CONCEPTO TÉCNICO DE REVISIÓN DE ESTUDIOS DE RESPUESTA DE AMPLIFICACIÓN LOCAL DE ONDAS SÍSMICAS	Código:	GPR-FT-09
		Versión:	03
		Código Documental:

1.1	CONCEPTO TÉCNICO No. CT:	6089
1.2	SUBDIRECCIÓN:	TÉCNICA Y DE GESTIÓN
1.3	COORDINACIÓN:	INVESTIGACIÓN Y DESARROLLO
1.4	REFERENCIA CRUZADA RADICADO FOPAE:	2010ER18516, 2011ER1601
1.5	RESPUESTA OFICIAL No. RO:	46188

2.1	SOLICITANTE:	ARQ. ADRIANA LOPEZ MONCAYO CURADURÍA URBANA No.3
2.2	PROYECTO:	URAPANES MONTANAR
2.3	LOCALIDAD:	11 SUBA
2.4	UPZ:	23 CASA BLANCA SUBA
2.5	BARRIO O SECTOR CATASTRAL:	EL PLAN
2.6	DIRECCIÓN:	CALLE 152B No. 73B - 51
2.7	CHIP:	AAA0206AZRJ
2.8	AREA APROX. DEL LOTE	3136 m ²
2.9	FECHA DE EMISIÓN:	22 FEBRERO DE 2011
2.10	EJECUTOR DEL ESTUDIO:	JEOPROBE LTDA.

Figura 2. Sectorización del lote del proyecto "Urapanes Montañar"

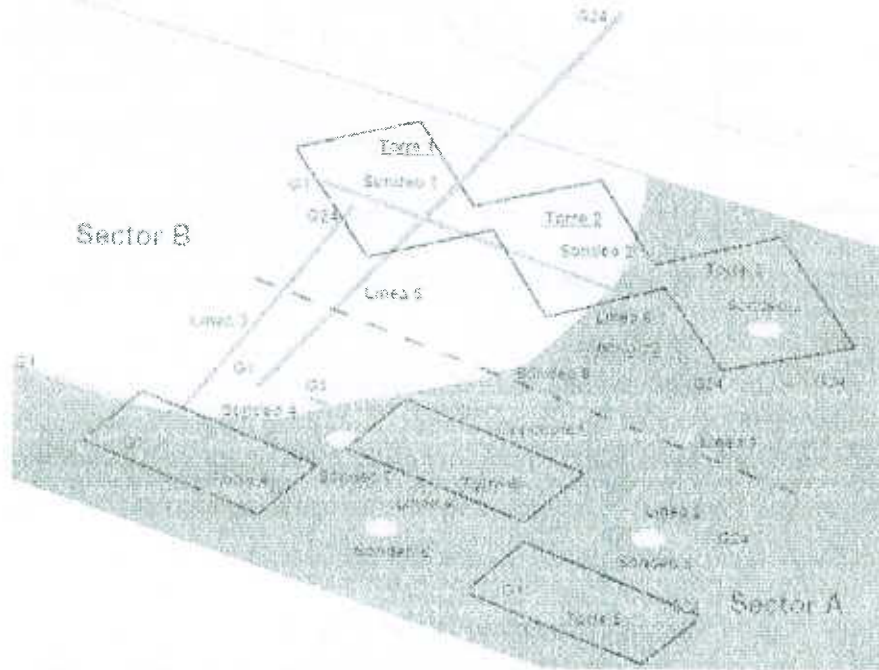
Con base en los resultados de la modelación el consultor se reclasifica a la zona de transición entre 2 y 3 y recomienda utilizar dos espectros de diseño diferentes, para el sector A es mostrado en la Figura 27 y en la tabla 5 del informe y para el sector B es mostrado en la figura 28 y en la tabla 6 del informe. El sector “A”

comprende la región sur oriental del lote donde se tienen proyectadas las torres 3, 4, 5 y 6, por su parte el sector "B" corresponde a la zona noroccidental donde se tienen proyectadas las torres 1 y 2 (ver Figura 2 del presente concepto).

El estudio CUMPLE con este requerimiento.

Figura 3. Espectro de diseño recomendado para el Proyecto Urapanes Montanar – Sector A

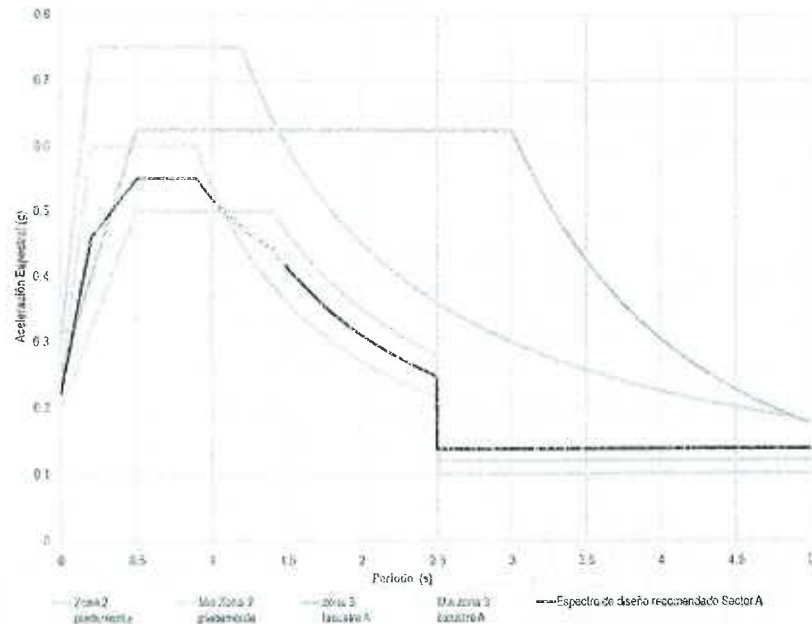
El espectro propuesto para el sector A corresponde al promedio de los espectros mínimos entre las zonas 2 y 3 (ver Figura 3 del presente concepto). El espectro propuesto para el sector B inicia en 0.275 g y asciende hasta un valor de S_a de 0.688 g en 0.50 segundos, luego continua una meseta hasta un período de 0.70 segundos, posteriormente desciende hasta un valor de S_a de 0.55 g para un período de 0.8 segundos y por último continua por el promedio de los mínimos entre las zona 2 y 3 (ver Figura 4 del presente concepto).
